## 使用前検査申請書の変更について

原 発 本 第 227 号  
令 和 4 年 3 月 30 日

玄海原子力発電所第3号機

変更の内容	玄海原子力発電所第3号機 原子炉冷却系統施設の改造の工事 (変更前)	
	検査を受けようとする工事の工程、期日及び場所	工事の工程 構造、強度又は漏えいに係る試験をすることができる状態になった時(一号) 期日 自 令和3年 12月 1日 至 令和4年 4月 19日 場所 玄海原子力発電所
		工事の工程 工事の計画に係る全ての工事が完了した時(五号) 期日 自 令和4年 3月 7日 至 令和4年 4月 26日 場所 玄海原子力発電所
	申請に係る発電用原子炉施設の使用の開始の予定時期	令和 4年 6月 6日
変更の理由	(変更後)	
	検査を受けようとする工事の工程、期日及び場所	工事の工程 構造、強度又は漏えいに係る試験をすることができる状態になった時(一号) 期日 自 令和3年 12月 9日 至 令和4年 7月 29日 場所 玄海原子力発電所
		工事の工程 工事の計画に係る全ての工事が完了した時(五号) 期日 自 令和4年 4月 25日 至 令和4年 8月 15日 場所 玄海原子力発電所
	申請に係る発電用原子炉施設の使用の開始の予定時期	令和 4年 9月 15日
玄海原子力発電所第3号機の海水ポンプ取替工事の工事工程の見直しに伴い、「検査を受けようとする工事の工程、期日及び場所」及び「申請に係る発電用原子炉施設の使用の開始の予定時期」を変更する。

工事の工程に関する説明書

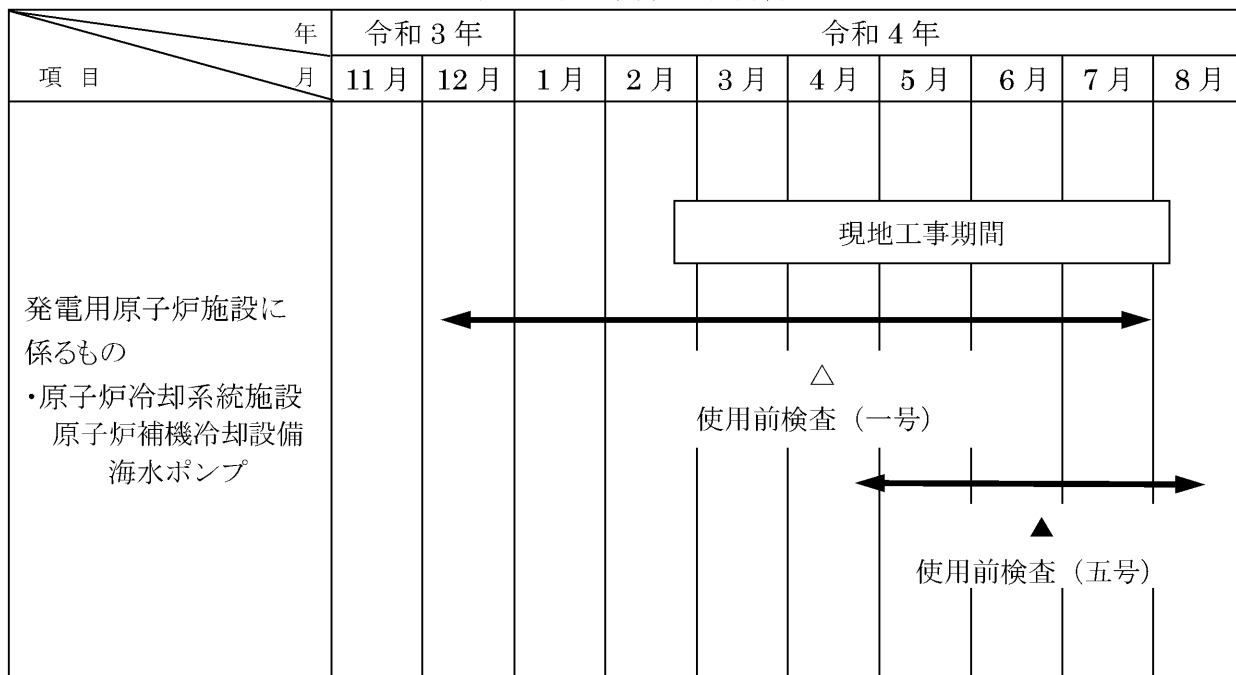
変更後
